改 善 箇 所 説 明 図

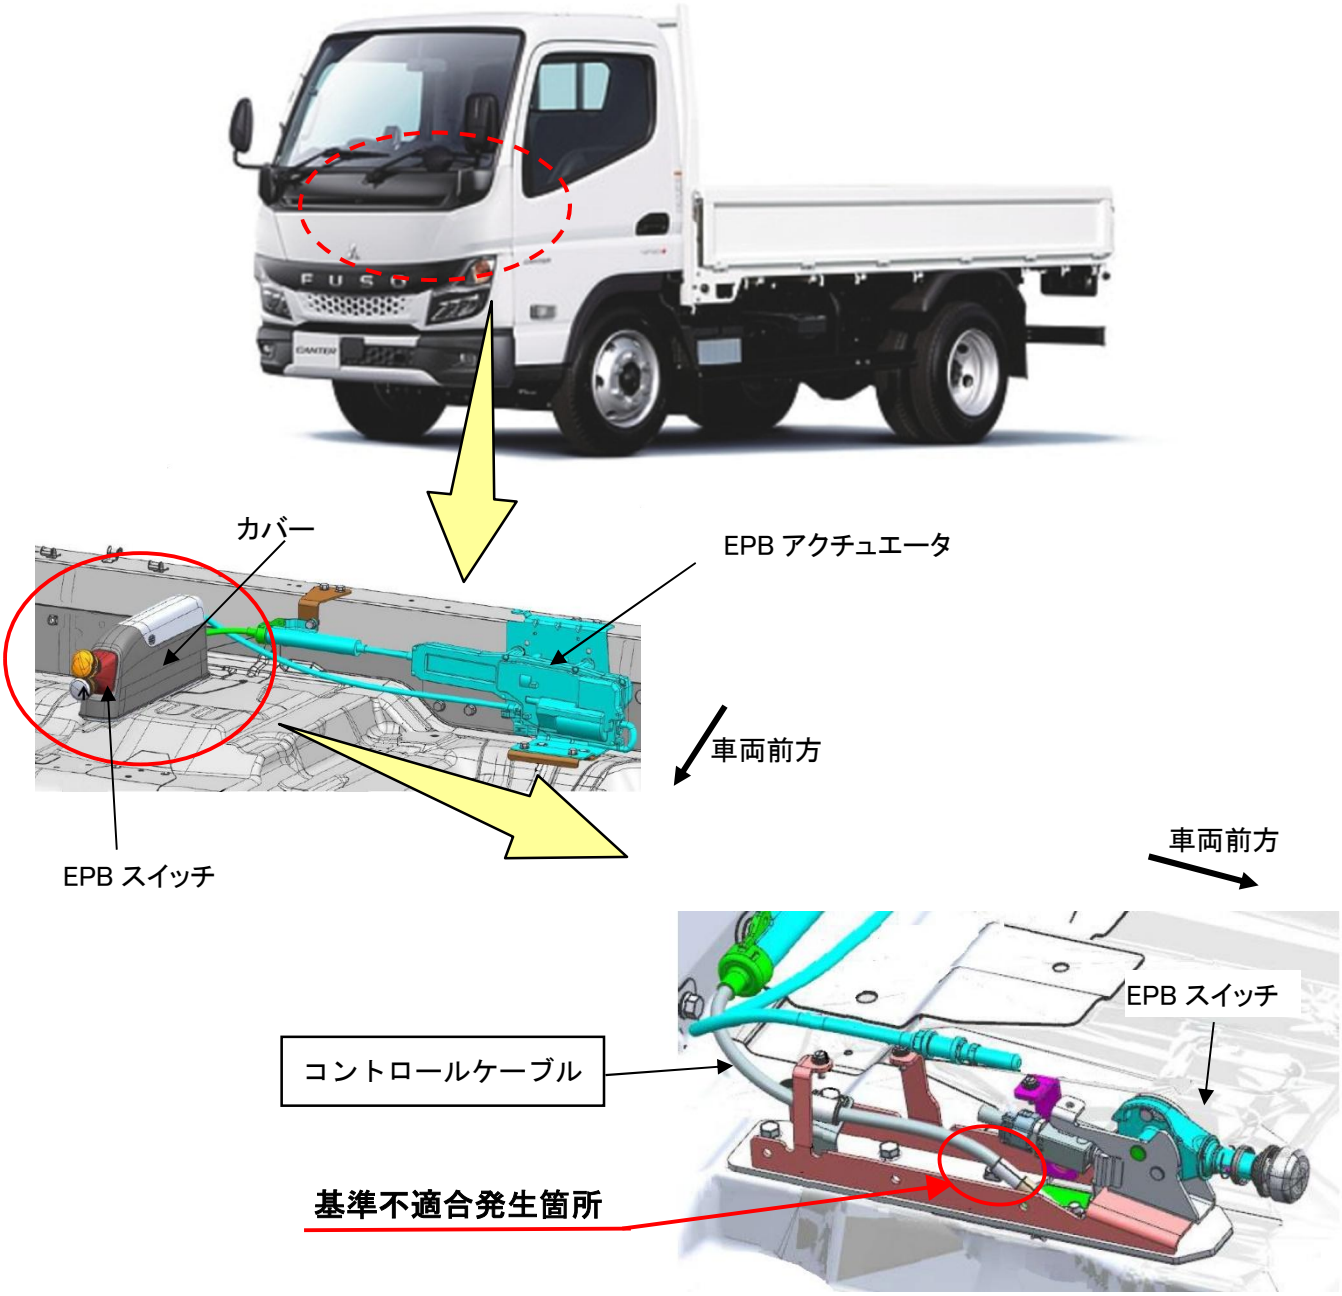
電動式パーキングブレーキ（EPB：Electric Parking Brake）において、作業指示が不適切なため、コントロールケーブルが車両生産中に屈曲しているものがある。そのため、インナーケーブルが摩耗により破断して、駐車ブレーキが作動しないほか、最悪の場合、駐車中の車両が動き出すおそれがある。

全車両、屈曲防止のプロテクターを装着した対策品のコントロールケーブルに交換する。
